Objet : BRUXELLES. Boulevard Maurice Lemonnier, 4.
Demande de permis d'urbanisme portant sur la transformation de l'appartement du 3^e étage, la modification avec rehausse de la toiture de l'immeuble, l'extension arrière et l'aménagement de deux terrasses.

Avis de la CRMS

En réponse à votre courrier du 10 mars 2020, nous vous communiquons ***l'avis défavorable*** formulé par notre Assemblée en sa séance du 8 avril 2020.

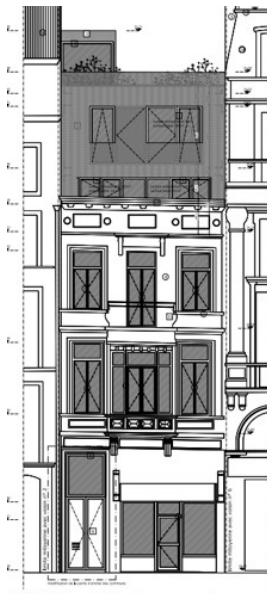
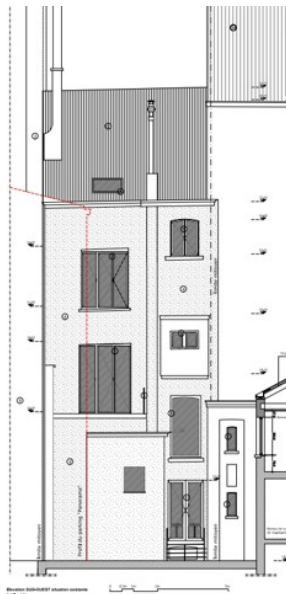
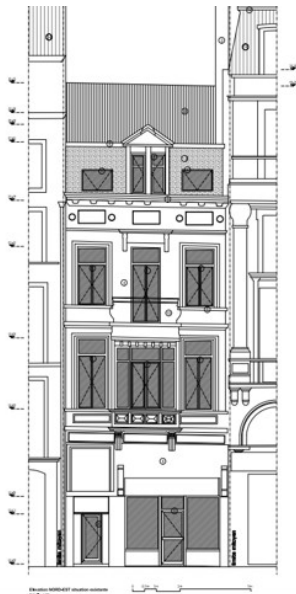
Le projet de rehausse de l'immeuble est conçu de manière résolument contemporaine sans tenir compte du contexte architectural environnant du boulevard Maurice Lemonnier. Participant à la succession des boulevards du centre-ville, il demeure homogène sur le plan urbanistique, tant en matière de gabarits que de prévalence d'architecture éclectique scandée de réalisations plus récentes et généralement bien intégrées. On n'y trouve ni véritables dents creuses ni rehausses volontaristes.

La Commission estime dès lors que le parti de rompre avec le contexte n'est pas opportun car il contrevient à la sauvegarde de l'édifice classé et au paysage urbain, sans contribution à l'embellissement de la ZICHEE dans laquelle il se trouve.

Toutefois, l'écart de hauteur entre le n°4 et ses voisins est dans la norme des variétés de gabarits des rues bruxelloises. Il s'agit ici davantage d'un léger décalage que d'une réelle dent creuse. Une modification de la toiture pour occuper les combles n'est donc pas inenvisageable pour autant qu'elle fasse preuve d'intégration. Une telle intervention devra s'inscrire sans heurt dans la prolongation de la façade existante et ne pas porter atteinte à son mitoyen classé. A titre d'exemple, la CRMS renvoie à la transformation réalisée en 1996 du bien classé sis boulevard Maurice Lemonnier, 105-109.

Extraits du dossier

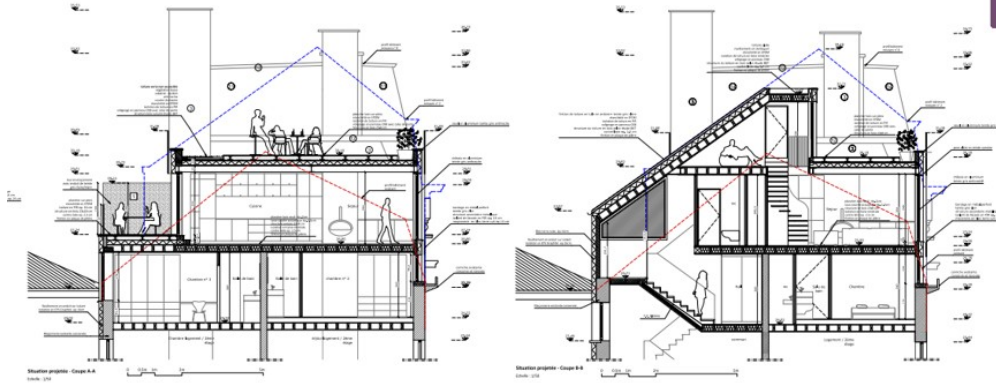
Enfin, l'aménagement des terrasses projetées en façade arrière, proches du mur de la rotonde des Panoramas Castellani, relève davantage d'un examen urbanistique en intérieur d'îlot.
